**OGGETTO:** *Progetto di un impianto fotovoltaico denominato LICODIA EUBEA 1 PV della potenza nominale di 6,846 Mwp da realizzarsi nel Comune di Licodia Eubea (CT), C.da Marineo. I*

**Procedimento:** Procedura di Valutazione impatto ambientale (VIA) ai sensi dell'art. 23 del D.Lgs. n. 152/2006 e ss.mm.ii. Provvedimento autorizzatorio unico regionale (PAUR) ai sensi dell'art. 27-bis del D.Lgs. n. 152/2006 e ss.mm.ii.

**Parere Istruttorio Conclusivo P.I.C. C.T.S. n. 601/2025 del 12/09/2025**

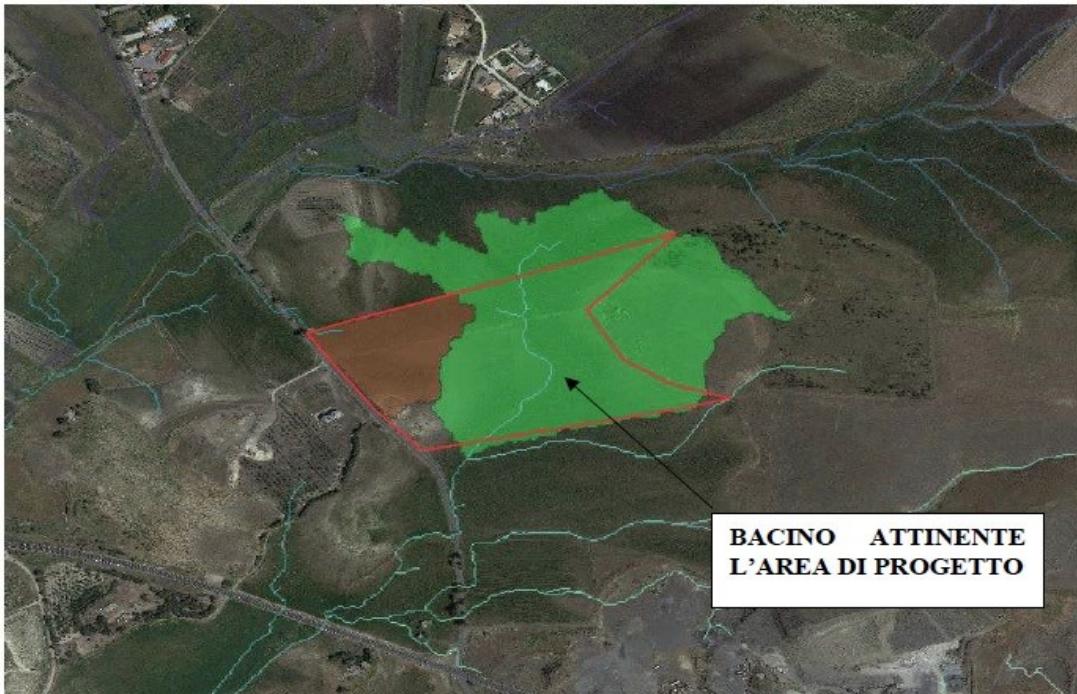
**CONSIDERATO e VALUTATO** che, riguardo agli impluvi e alle opere di regimentazione idraulica, nello

studio Idrologico e Idraulico si rappresenta: - *Alla luce dei risultati dello studio idrologico e idraulico e della modellazione idraulica è possibile concludere che:* • *Le opere in progetto, secondo le Norme del PAI, rientrano fra quelle consentite, data la valutazione di rischio nullo ad esse associato e dall'analisi degli effetti indotti sulle aree limitrofe;* • *L'impatto delle opere da realizzare sull'attuale assetto idraulico nelle zone limitrofe a monte e a valle non determina una variazione delle attuali sulle condizioni del rischio d'inondazione;* • *La presenza di pannelli, non costituisce una reale "impermeabilizzazione" della stessa, date anche le posizioni mutue dei pannelli e la loro altezza rispetto al suolo. Inoltre, a differenza degli impianti fissi tradizionali in cui le acque meteoriche defluendo sui pannelli ricadono a terra in maniera localizzata sempre sulla stessa area, la tipologia di impianto in progetto è dotato invece di trackers che ruotano nel tempo permettendo di garantire un deflusso delle acque meteoriche a terra ben distribuito;* • *Risulta, inoltre, assolutamente non invasiva la tecnica di installazione dei pilastrini di sostegno dei trackers. Infatti, non vi sono elementi in calcestruzzo di appoggio, quali plinti e/o travi di fondazione, che con la loro presenza avrebbero potuto ingenerare delle superfici impermeabili. Semmai i punti di infissione potrebbero addirittura rappresentare dei punti preferenziali di infiltrazione contribuendo ad una seppur lieve riduzione delle acque di ruscellamento.* • *Il raffronto tra le condizioni ante e post-operam evidenzia come la realizzazione dell'impianto comporti un aumento del coefficiente di deflusso medio del sito di progetto che, nello specifico, passa dal valore ante operam pari a 0 (valore cautelativo tabellato dal DDG 102/2021 per terreno incolto o ad uso agricolo) al valore di 0,33 riferito alle condizioni post-operam.* • *Si prevede, pertanto, l'inserimento di opere di compensazione costituite nello specifico da aste di trincee drenanti posizionate su fossi di guardia, opportunamente ubicate all'interno dell'area di impianto in modo da captare efficientemente le acque di ruscellamento superficiale. Le opere di compensazione, così calcolate, consentono sia di far infiltrare le acque negli strati più profondi del terreno, garantendo l'invarianza idraulica dell'intero sistema progettuale.* • *Le sopracitate opere di mitigazione e compensazione idraulica hanno quindi la funzione di laminare le portate eccedenti ed escludere la velocizzazione dello smaltimento delle acque fuori dal perimetro progettuale. Ai fini dell'invarianza idraulica ed alla scelta degli interventi di mitigazione idraulica ci si è attenuti al D.D.G. DRU e AdB 102/2021 con particolare riferimento a quanto indicato nell'allegato 2.* • *Non sono stati previsti argini perimetrali, che risulterebbero una variazione del livello di suolo.* • *Si prevede, infine, per tutte le opere idrauliche in progetto, una manutenzione programmata con cadenza trimestrale, al fine di garantire l'efficienza nel tempo delle opere ed evitare fenomeni di interramento e/o di malfunzionamento.*

Figura 1 Impianti agrivoltaici e fotovoltaici limitrofi realizzati o in previsione.

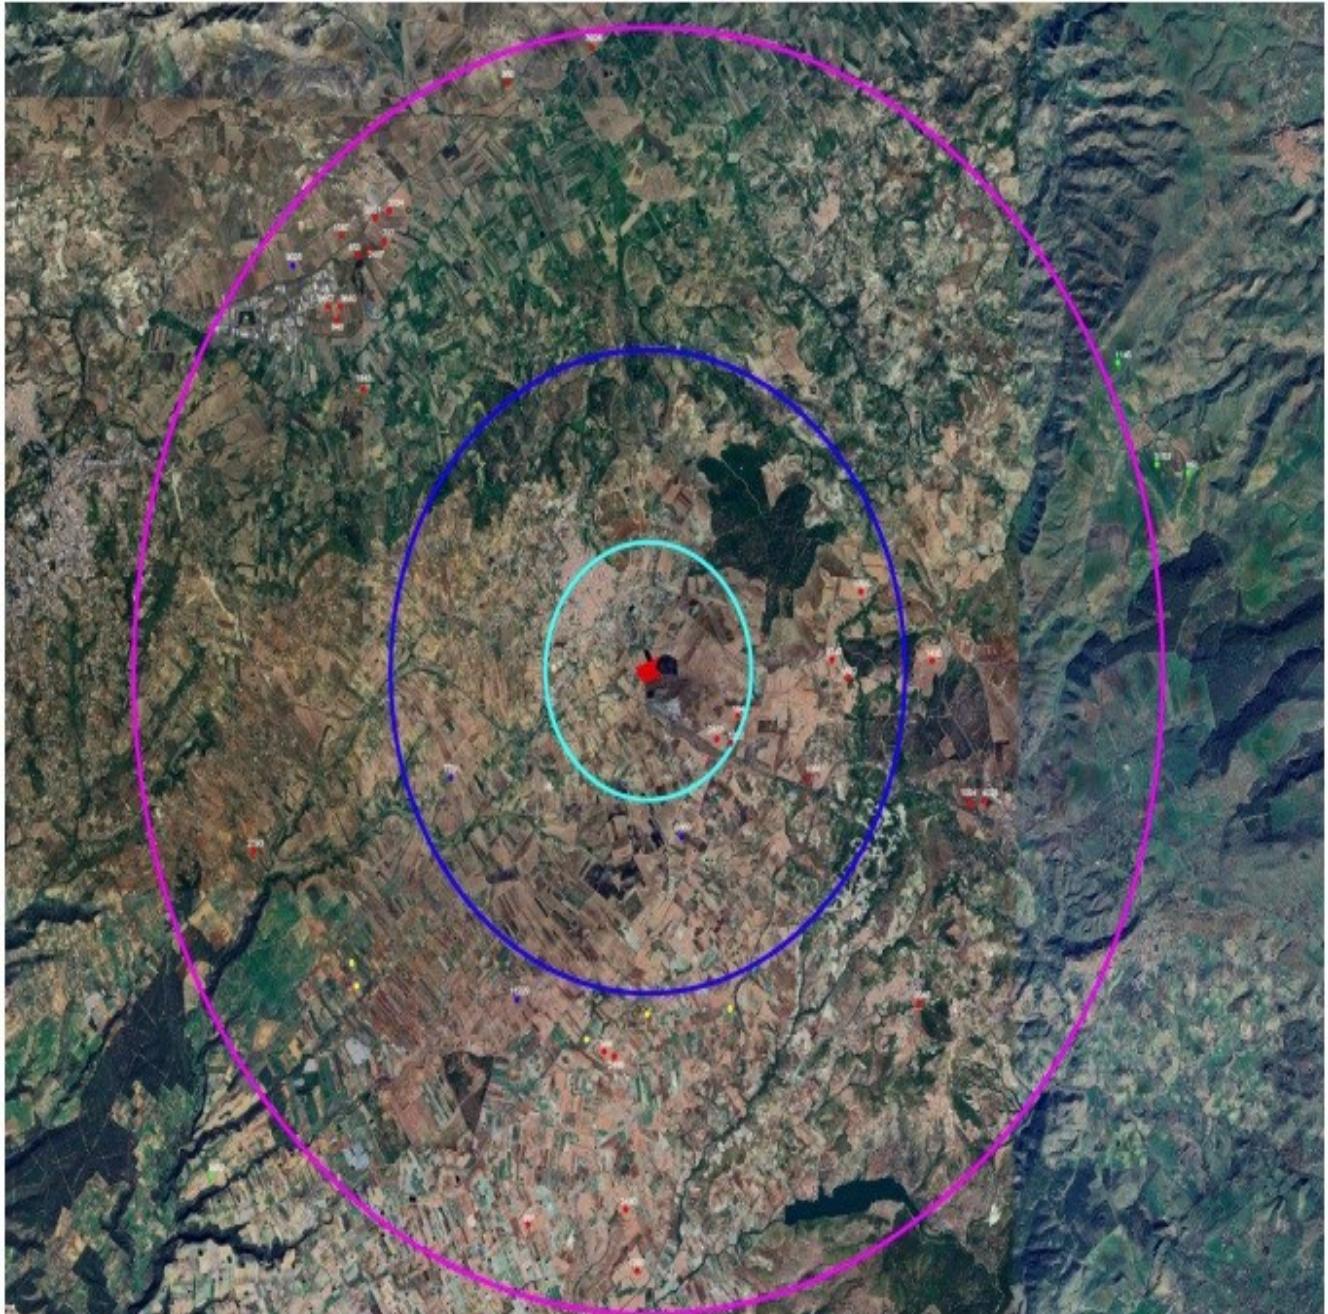
**CONSIDERATO** che, a seguito richiesta chiarimenti sull'effetto cumulo in fase di audizione, il proponente ha prodotto una nuova analisi dell'effetto cumulativo sull'area vasta (allegati RS06EPD0104I2 \_ Planimetria effetto cumulo e RS06REL0101I2 \_ Relazione effetto cumulo), in cui sono stati considerati 3 buffer concentrici dall'area di progetto, rispettivamente 2 km, 5 km e 10 km. In particolare, l'analisi è stata svolta su carta dei beni paesaggistici, carta componenti del paesaggio, carta beni culturali e carta dell'uso del suolo all'interno del quale sono stati mappati impianti fotovoltaici a terra e agrivoltaici, già realizzati o in programmazione come da mappa progetti del Portale Valutazione Ambientale della Regione Sicilia e portale Valutazioni e autorizzazioni Ambientali del MASE.

**CONSIDERATO e VALUTATO** che nella relazione effetto cumulo si riportano due tabelle con elencati: - nella prima gli Impianti agrivoltaici e fotovoltaici limitrofi realizzati o in previsione. Fonte: Portale Valutazioni Ambientali - Mappa progetti Regione Sicilia – Valutazioni e autorizzazioni ambientali Ministero dell'Ambiente e della Sicurezza Energetica; mentre nella seconda Tabella i Rapporti % Sup. considerata e occupata dagli Impianti, per un totale di n.21 impianti, come di seguito riportati in dettaglio:
